## SERVICE INFO – FAG 0039

# Indicații pentru montare

## Folosirea FAG SmartSet în locul unui cartuş de unsoare la butucii de roată pentru axe BPW

Producătorul axei: BPW

Figura 2: Butuc de roată cu FAG SmartSet pentru axe BPW

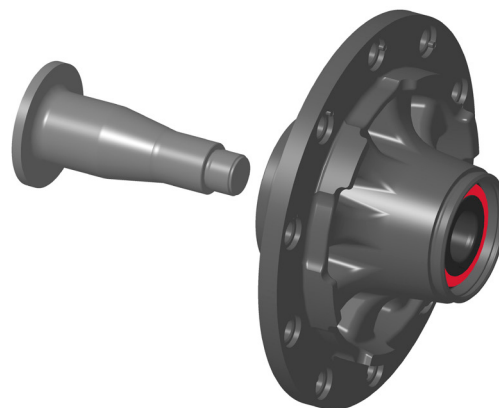
Schaeffler Automotive Aftermarket oferă acum o metodă alternativă de reparație pentru înlocuirea rulmenților de roată la axe BPW. Soluția constă într-un butuc de roată (Figura 2) și un FAG SmartSet premontat, cu lubrifianțul deja asigurat.

Întrucât FAG SmartSet este un ansamblu etanș, nu se montează niciun cartuş de unsoare la acest butuc de roată.

Figura 1: Cartuş de unsoare (negru) al unui butuc de roată pentru axe BPW

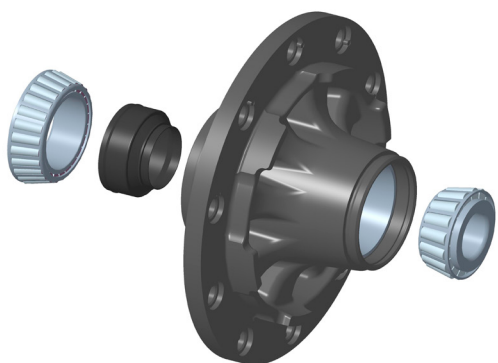
Aplicarea unei cantități suficiente de lubrifianț de tipul corespunzător este extrem de importantă atunci când vine vorba despre menținerea unei durate lungi de viață a rulmenților de roată. De aceea, butucii de roată BPW (Figura 1) au cartușe de unsoare premontate în centrul lor, pentru a le asigura lubrifierea. După ce și-au terminat treaba la acești butuci de roată, atât cartușul de unsoare, cât și rulmenții de roată trebuie curățați și trebuie adăugat lubrifianț nou.
